Ruj. Kami: SUSULAN-1/NOTIS-1/2026/043

Surat Susulan — Maklum Balas Pemeriksaan Bersama (Joint Inspection)
pada 25 September 2026 & Tuntutan Dokumentasi Rasmi
Hartanah: Rumah Teres 1 Tingkat (Unit ST-187C, H.S.(M) 7054, PT 26455, Mukim
Bukit Katil)
di No. 53, Jalan TU 13, Taman Tasik Utama, Ayer Keroh, 75450 Melaka

Gambar 1 — Pemeriksaan Kali Pertama (31 Julai 2026): keretakan kecil sedia ada di penghujung roof tile (bulatan hijau). Keretakan kecil ini ditolak ansur dan tidak dituntut ketika itu.

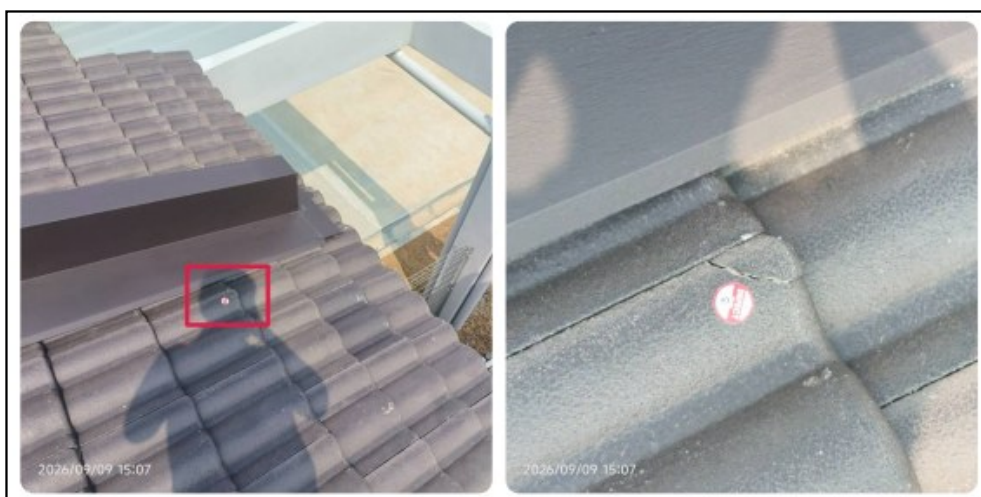
10. Berhubung kecacatan baharu yang direkodkan sebagai "New Defect from Rectification Work — crack/damage on roof tiles after rectification work", pihak yang mewakili pemaju/kontraktor telah mendakwa secara lisan bahawa kerosakan tersebut disebabkan oleh juruukur (surveyor) yang menaiki bumbung semasa pemeriksaan. Dakwaan ini adalah TIDAK BERASAS dan dengan ini DITOLAK berdasarkan bukti bergambar berikut (rujuk Lampiran A):

- Semasa Pemeriksaan Kali Pertama (31 Julai 2026), telah sedia wujud keretakan kecil di penghujung roof tile di lokasi yang sama (ditanda dengan bulatan hijau dan anak panah hijau dalam gambar Pemeriksaan Kali Pertama — Lampiran A, Gambar 1 & 2). Oleh kerana keretakan tersebut kecil sahaja dan tidak ketara, kami bertolak ansur (tolerate) dan tidak memasukkannya sebagai item tuntutan ketika itu;

- Semasa Pemeriksaan Semula (Re-Inspection) pada 9 September 2026, didapati roof tile di lokasi keretakan sedia ada tersebut telah PECAH sepenuhnya (Lampiran A, Gambar 3, bertarikh 09/09/2026, 15:07) — iaitu selepas kerja pembaikan bumbung dijalankan oleh pihak kontraktor, dan

- Kronologi gambar ini jelas menunjukkan kerosakan berlaku dalam tempoh kerja pembaikan (rectification work) dijalankan oleh pihak kontraktor, dan bukannya disebabkan oleh pihak pemeriksa.

11. Sehubungan itu, sekiranya pihak tuan masih mengekalkan dakwaan bahawa kerosakan tersebut bukan berpunca daripada kerja pembaikan pihak kontraktor, pihak tuan dituntut mengemukakan bukti bergambar (photographic evidence) kerja pembaikan bumbung yang telah dijalankan — iaitu gambar selepas siap kerja pembaikan (after-repair photos) yang menunjukkan roof tiles di kawasan tersebut berada dalam keadaan sempurna TANPA pecah. Tanpa bukti sedemikian, kerosakan tersebut kekal sebagai kecacatan baharu akibat kerja pembaikan (new defect arising from rectification work) yang WAJIB dibaiki sepenuhnya oleh pihak tuan atas kos pihak tuan sendiri, dengan kadar SEGERA memandangkan ia melibatkan bumbung yang terdedah kepada risiko kebocoran air hujan.
